**OGGETTO** **Presentazione osservazione.**

**Progetto:** Progetto per la realizzazione di un impianto eolico, costituito da 8 aerogeneratori di potenza unitaria pari a 7,2 MW, per una potenza complessiva di 57,6 MW, da realizzarsi nel Comune di Ruvo di Puglia (BA), oltre ad un sistema di accumulo di potenza pari a 50 MW e incluse le opportune opere di connessione alla RTN, ricadenti anche nei comuni di Terlizzi (BA) e Bitonto (BA) (cod. MYTERNA n. 202303409).

**Procedura:** Valutazione Impatto Ambientale (PNIEC-PNRR)

**Codice Procedura:** 11282

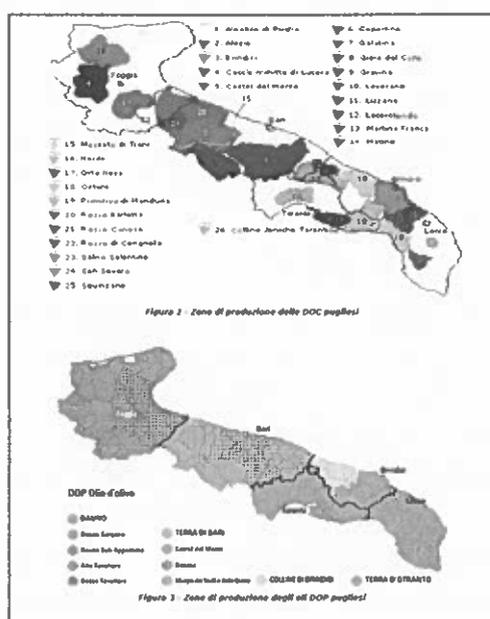
L'area d'impianto, con riferimento alle figure territoriali e paesaggistiche (unità minime di paesaggio) e degli ambiti (aggregazioni complesse di figure territoriali) di cui al PPTR della Regione Puglia vigente, ricade nell'ambito paesaggistico de "LA PUGLIA CENTRALE" e nella figura territoriale de "La piana olivicola del Nord Barese", in territorio di Ruvo di Puglia e di Bitonto.

La realizzazione dell'impianto altera significativamente le visuali paesaggistiche dell'Ambito e **contrasta con gli Indirizzi e Direttive e Obiettivi di qualità della Scheda d'Ambito sezione C2 "Gli obiettivi di qualità paesaggistica e territoriale"**. Tale contrasto appare ancora più significativo in quanto verrebbero eliminati ingenti superfici di muretti a secco riconosciuti come Beni diffusi nel paesaggio agrario dal PPTR. La vigenza di tale indicazione e il raggiungimento di tali obiettivi trova conferma anche nella Deliberazione della Presidenza dei Ministri del 21 maggio 2020 (rif. DICA-0012223-P-26/05/2020 e DICA-0012221-P-26/05/2020) relativa alla realizzazione di altri impianti eolici, anche in contrasto con la Scheda d'Ambito del PPTR, dove viene riportato che "... ostacola la realizzazione degli obiettivi volti a riqualificare e valorizzare i caratteri peculiari dei paesaggi rurali storici, a valorizzare i beni culturali come sistemi territoriali integrati; ... di non consentire il proseguimento del procedimento di valutazione di impatto ambientale del progetto di parco eolico .....considerati i molteplici impatti negativi dell'opera, al fine della tutela e della conservazione dei valori paesaggistici e culturali dell'area interessata indicati dal Piano Paesaggistico territoriale regionale della Puglia e declinati in obiettivi e direttive". Pertanto il progetto è in contrasto con il PPTR e, a parere degli Scriventi, non può essere espresso un parere paesaggistico favorevole ai sensi del PPTR.
